## Bekanntmachung Sitzung des Mobilitätssenates

**Vorlagennummer:** VO/2023/7249-61  
**Vorlageart:** Beschlussvorlage  
**Öffentlichkeitsstatus:** öffentlich

## Planung Friedrichstraße Tischvorlage

### I. Sitzungsvortrag:

Abb.: Querschnitt der Variante 4

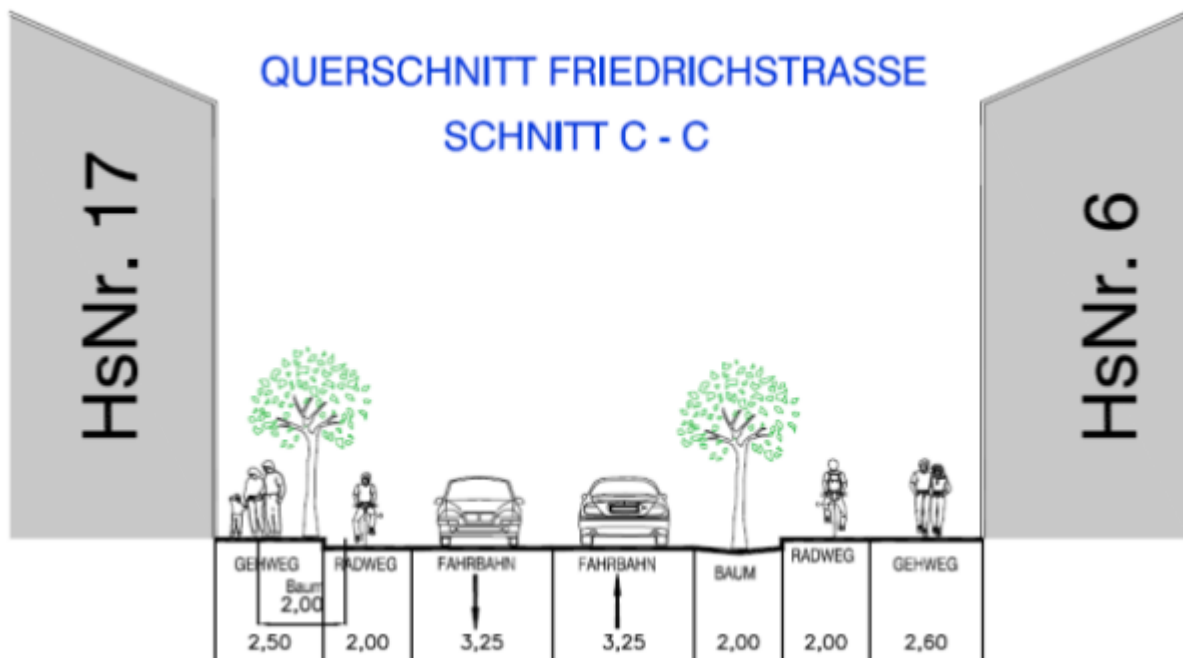
- + Abnahme Willy-Lessing-Straße (von 14.970 auf 13.370)
- + keine Auswirkung auf Ottostraße □ Heinrichsdamm (2.173)
- + geringe Auswirkungen Unterer Kaulberg (von 8.835 auf 8.991)

- Verlagerung Abschnitt Straße Schönleinsplatz (von 640 auf 2.526) (Umkehr Einbahnrichtung)  
(Friedrichstraße (Schönleinsplatz) (von 11.284 auf 8.231))

- Zunahme auf Franz-Ludwig-Straße (von 1.030 auf 1.332)
- Zunahme Marienbrücke (von 16.128 auf 17.744)
- Zunahme Peuntstraße (von 15.333 auf 16.090)
- Zunahme Starkenfeldstraße (von 13.926 auf 14.296)

- machbar
- die Verkehrsverlagerungen sind abbildbar
- geringe Zunahme in der Franz-Ludwig-Straße
- Status Quo im Haingebiet
- geringe Auswirkung auf Unterer Kaulberg (2% Zunahme)

Abb.: Querschnitt der Variante 4

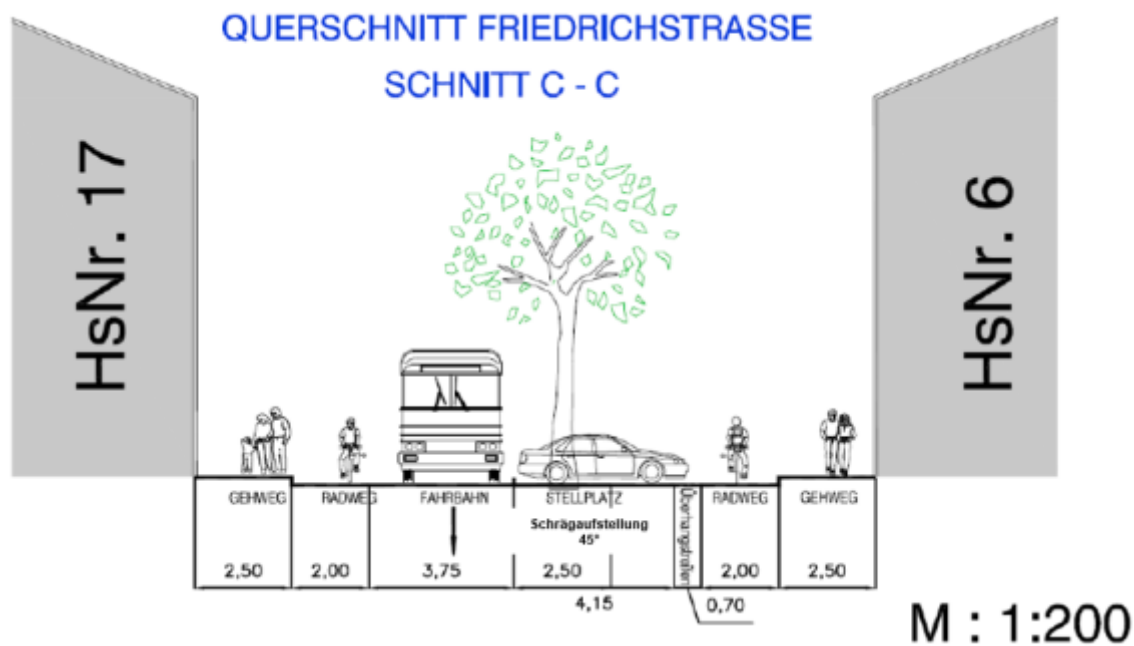
- + Abnahme in der Friedrichstraße (von 13.265 auf 9.803) (Einbahnrichtung Innenstadt)
- + Abnahme Heinrichsdamm (von 1.958 auf 511) (Umkehr Einbahnrichtung/ Bewertung □ Fazit)

o Status Quo Lange Straße (von 9.309 auf 9.380)

- Zunahme Willy-Lessing-Straße (von 14.971 auf 16.250)
- Zunahme auf Franz-Ludwig-Straße (von 1.030 auf 1.448)
- Zunahme Kunigundendamm (von 2.239 auf 2.755)
- Zunahme Dr.-von-Schmidt-Straße (von 872 auf 1.708)
- Zunahme Nürnberger Straße (von 9.548 auf 10.261)
- Zunahme Unterer Kaulberg (von 8.835 auf 9.083)
- Zunahme Abschnitt Ottostraße □ Heinrichsdamm (von 2.173 auf 2.925)
- Ottostraße (von 1.277 auf 1.707)
- Amalienstraße (von 840 auf 1.055)
- Hainstraße (von 3.165 auf 3.419)

- Variante 6 weist umliegende Verkehrsverlagerungseffekte auf
- fachliche Einschätzung: Anders als das Verkehrsmodell ein Anstieg in der Dr.-von-Schmitt-Straße aufzeigt, wird ein deutlich geringeres Verkehrsaufkommen angenommen, da der Verkehr entlang des Heinrichsdamms gelenkt wird. Die Verkehrsstärke des Heinrichsdammes wird demnach auf den heutigen Status Quo ansteigen.
- Amalien- und Ottostraße nehmen um ca. 30 % zu
  - Verhinderung: Anliegerverkehr
  - Rausnahme des Durchgangsverkehrs □ baulich durch Engstellen
- geringe Zunahme in der Franz-Ludwig-Straße

- geringe Auswirkung auf Unterer Kaulberg
- machbar durch Unterstützung von Maßnahmen (Anliegerstraßen, Verkehrsberuhigung)

Abb.: Querschnitt D – Neu: Variante 4A

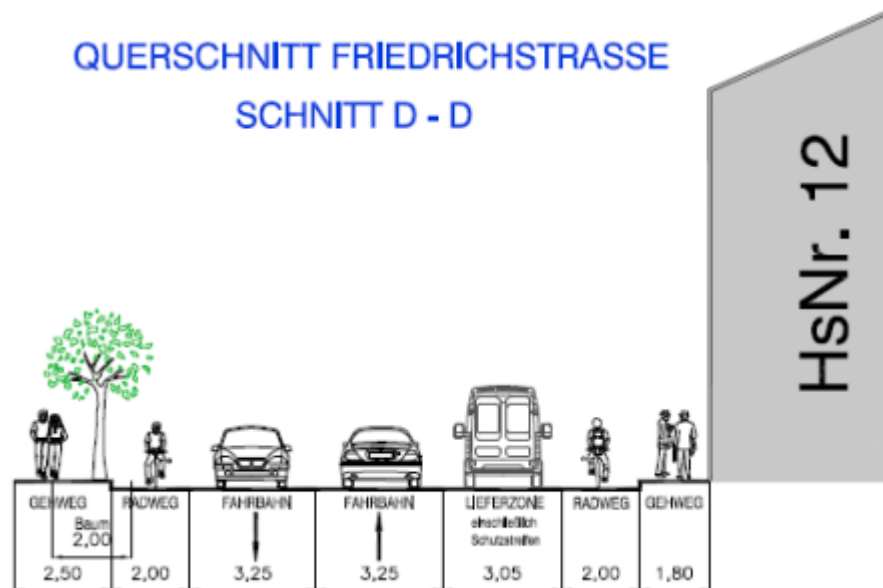
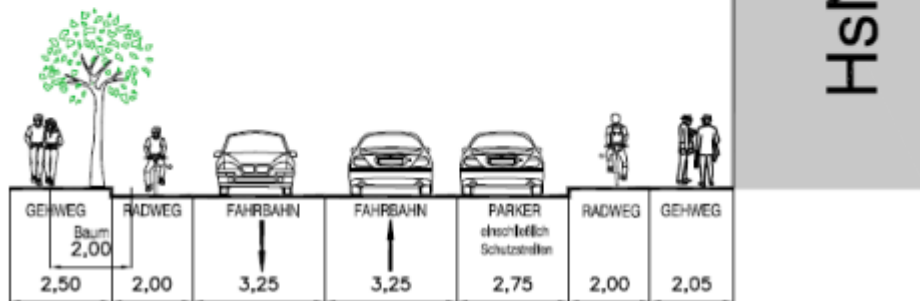
Negative Stellungnahmen bezogen sich vor allem auf die Engstellen im Bereich der Lieferzonen. Der Gehwegbereich beträgt in den Abschnitten (B) 1,60 m und (D) 1,80 m. Diese Bereiche wurde in der Variante 4A optimiert, sodass der Gehwegbereich in der Variante 4A (B) 1,80 m und (D) 2,05 m beträgt.

Anstelle der Lieferzonen wurden in Variante 4A die Breite eines Kfz-Stellplatzes von 2,00 m berücksichtigt einschließlich eines Sicherheitsabstandes von 0,75 m zum Radweg um die sogenannten Dooring-Unfälle zu vermeiden. Laden und Liefern ist auf den Kfz-Stellplätzen sowie auf den im Umfeld geplanten Lade- und Lieferzonen weiterhin möglich.

<b>BAUVORHABEN:</b> Fahrradallee Friedrichstraße		<b>AUFTRAGGEBER:</b> Bürgerbeteiligung Friedrichstraße		<b>Planungsstand:</b> Entwurf		<b>Zeichnungsname:</b> Friedrichstraße	
Maßstab	Blattgröße	Datum	Planersteller				
1:750	840*297 individuell	17.10.2023

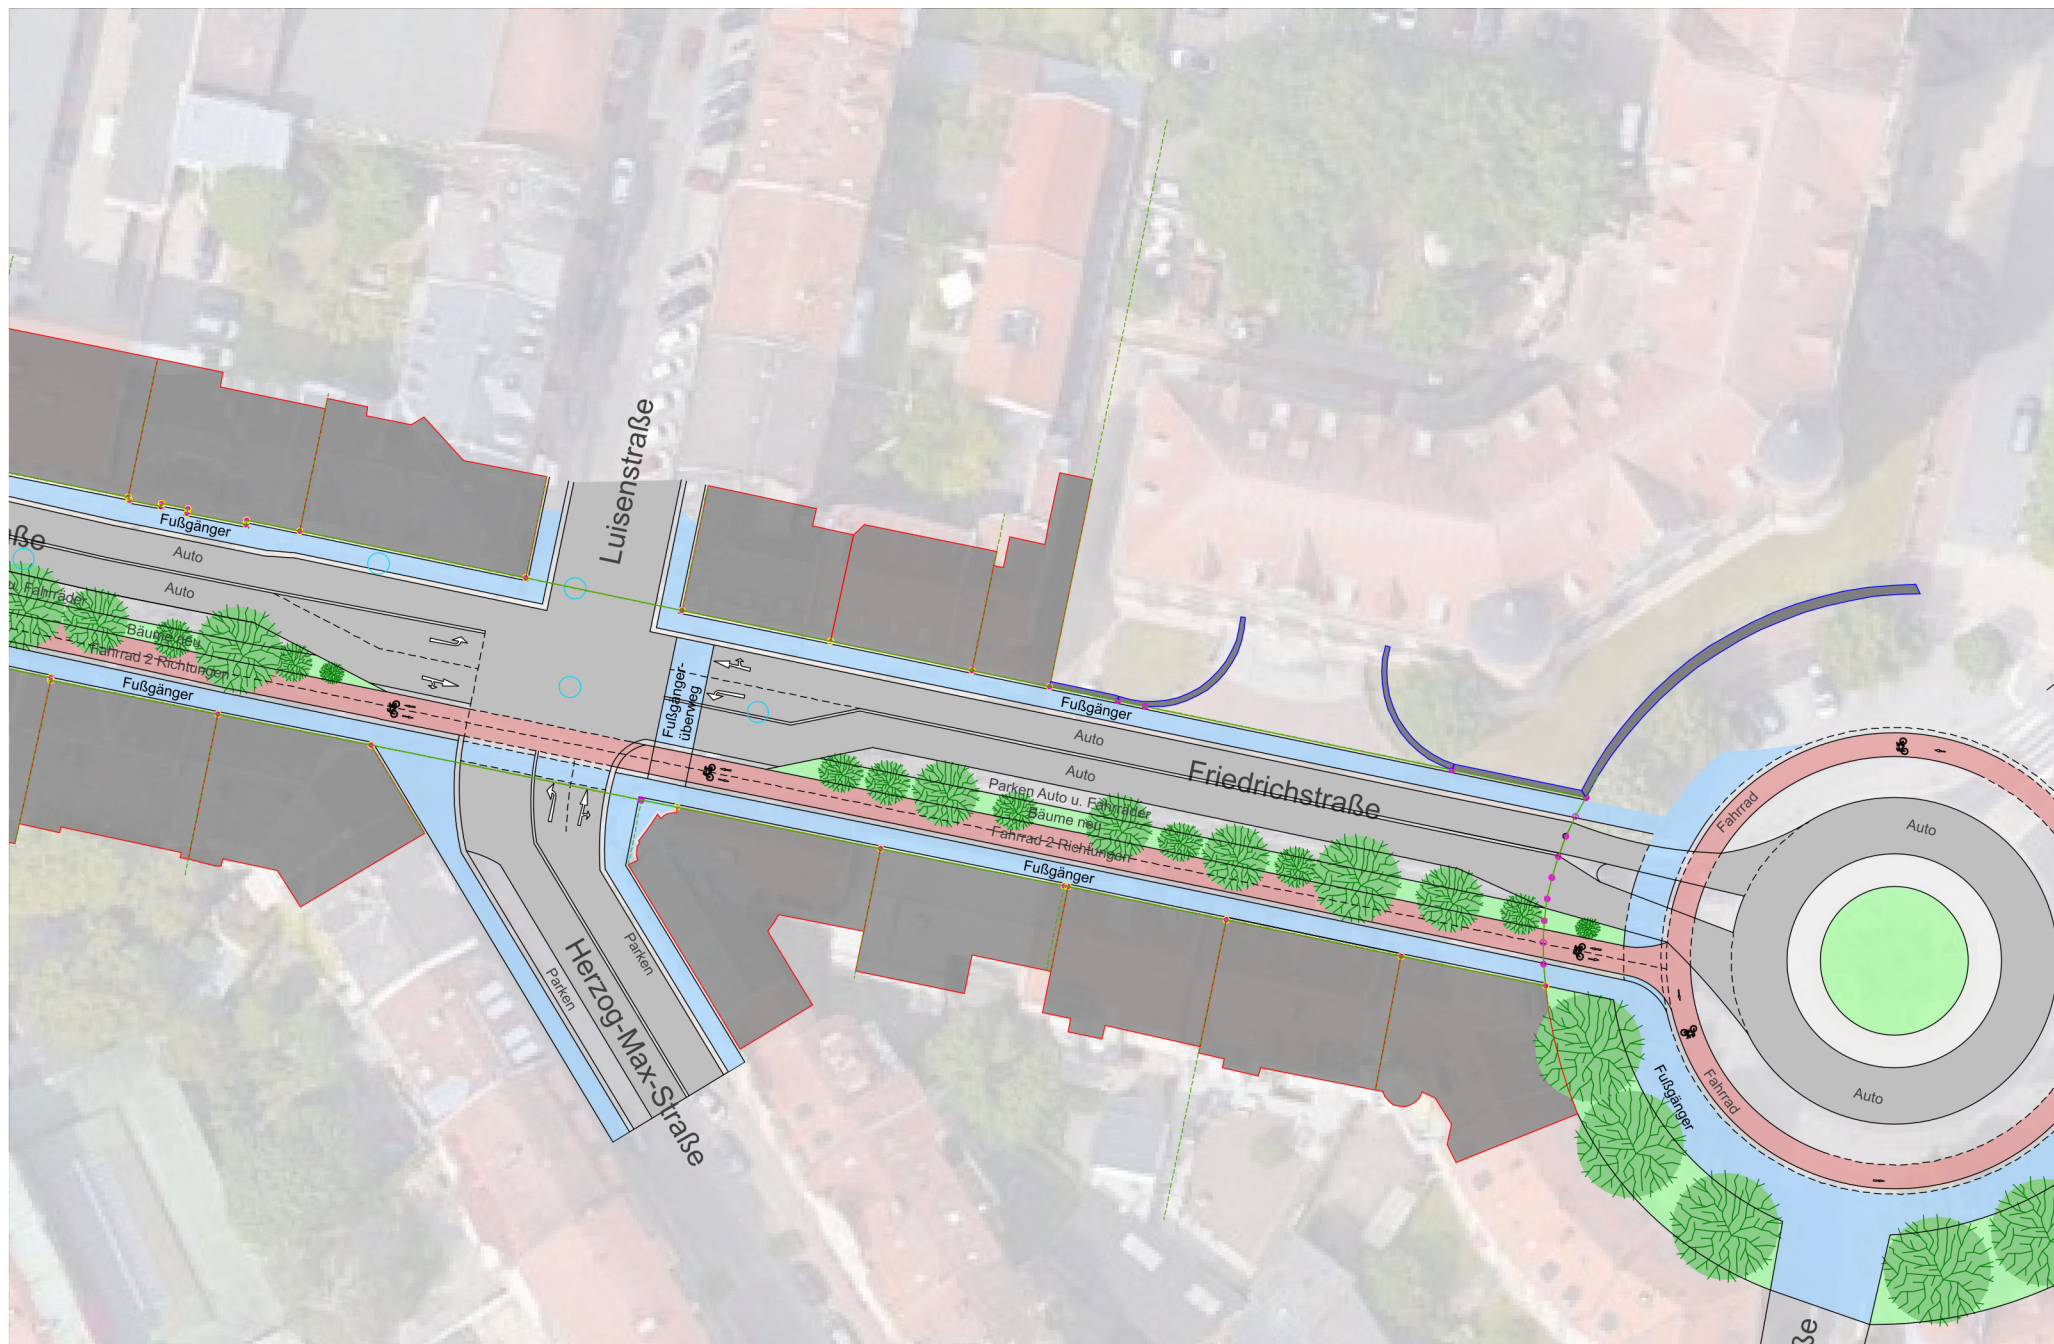
Der Planentwurf sieht einen Zweirichtungsradschlauch auf der südlichen Seite der Friedrichstraße vor. Grundsätzlich sind innerstädtischen Zweirichtungsradschläuche zu vermeiden, da ein- und ausbiegende Kfz auf zwei Richtungen achten müssen. Mit dem Radverkehr in Gegenrichtung auf der „falschen“ Seite der Fahrbahn wird innerorts nicht gerechnet. Als Folge kommt es an diesen Stellen immer wieder zu kritischen Situationen und Unfällen.

Auch die Abbiegebeziehungen des Radverkehrs sind für die Verkehrsteilnehmenden nicht klar zu erkennen.

Aufgrund des Unfallgeschehens haben sich einseitige Zweirichtungsradschläuche innerorts nicht bewährt. Die Variante kann daher nicht zur Weiterverfolgung empfohlen werden.
